Úprava dokumentácie na základe aktualizácie architektonického konceptu

Názov stavby	KOŠICKÁ FUTBALOVÁ ARÉNA
Miesto stavby	KOŠICE IV, KOŠICE - JUH Kat územie: Južné mesto, ul. Pri Prachárni

Stupeň	DOKUMENTÁCIA PRE REALIZÁCIU STAVBY	Autorizačná pečiatka	Autorizačná pečiatka
Časť PD	D1. DOKUMENTÁCIA STAVEBNÝCH OBJEKTOV A INŽINIERSKÝCH SIETÍ		
Objekt	SO 10.1. FUTBALOVÝ ŠTADIÓN I. AŽ III. ETAPA		
Profesia	10.1_220_BETÓNOVÉ KONŠTRUKCIE		
Názov	VÝKRES TVARU - SCHODÍKY, DOSKY, STIENKY NA TRIBÚNACH "Rohy"	Mierka 1:200	Formát 4xA4
		Dátum 12/2018

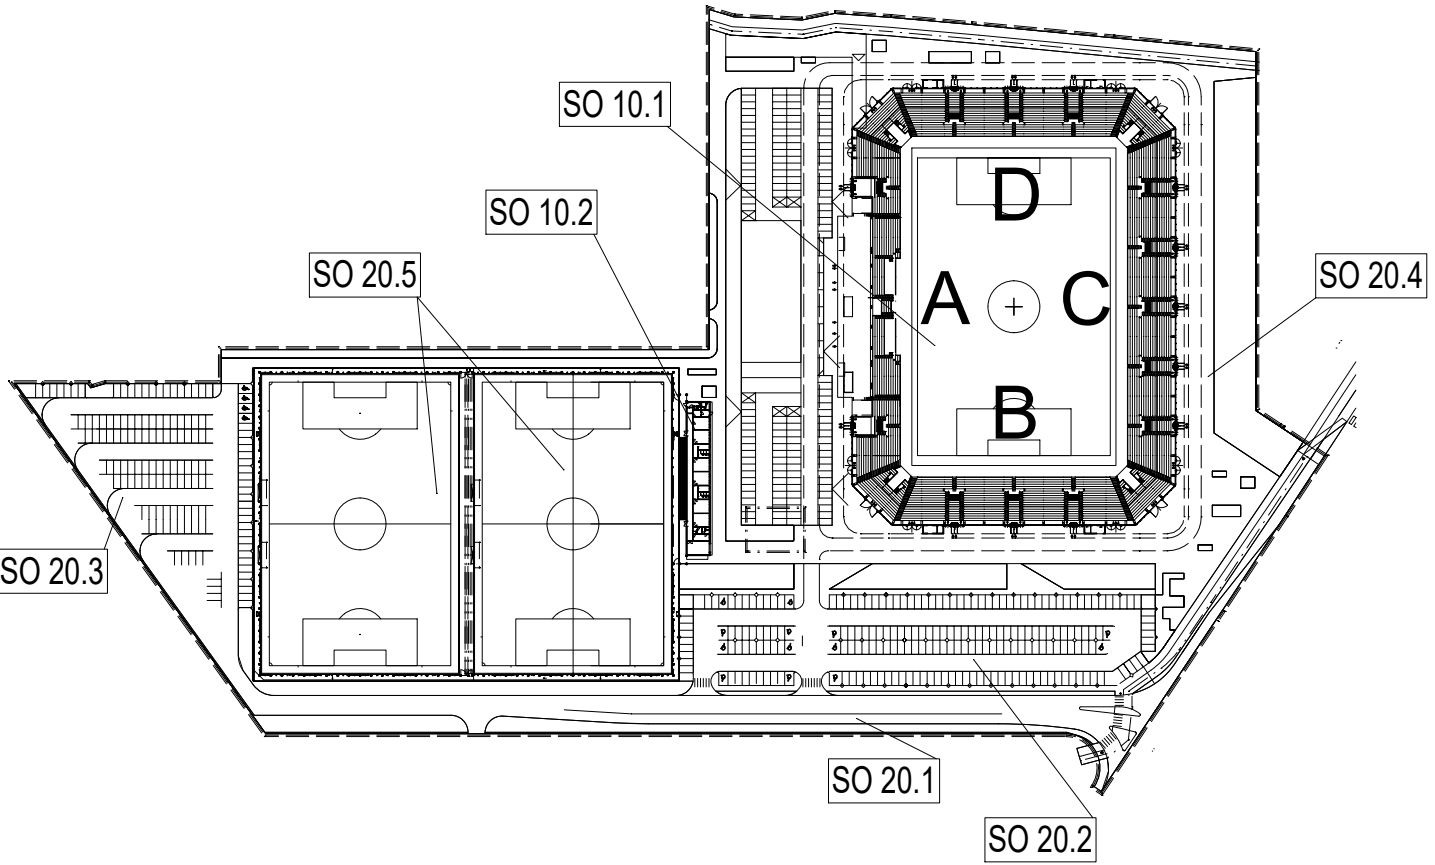
- Vytvorenie Med. Room, vytvorenie oplatenia pre garážu – vstakov D4
- Úprava rohov na 1.NP a nadväzujúcich stavebných konštrukcií.
- Rohy CD,BC – Upravené na vjazd pre vozidlo, Vytvorené bránky v oplatení vjazdu, Zrušenie bránky a oplatenia vjazdu do ihriska
- Rohy AD,AB – Rohy pre imobilných s trvalou oceľovou rampu
- Ponechanie vybudovaného WC pre imobil. – vstakov A2
- Úprava vstaku D1 v sektore hostí – zrušenie WC imobilný a rozšírenie bufetu o skladový priestor rovnako ako v sektore domácich.
- Doplnenie WC pre imobilných vstakov C6 - Roh CD
- Aktualizácia počtu divákov a imobilných divákov
- Rozšírenie sektora hostí a domácich
- Prídanie doplnkových prefabrikovaných prvkov - schodíkov a podesty s rozšíreným zábradlím, v rohoch CD,BC (požiadavka PBS)
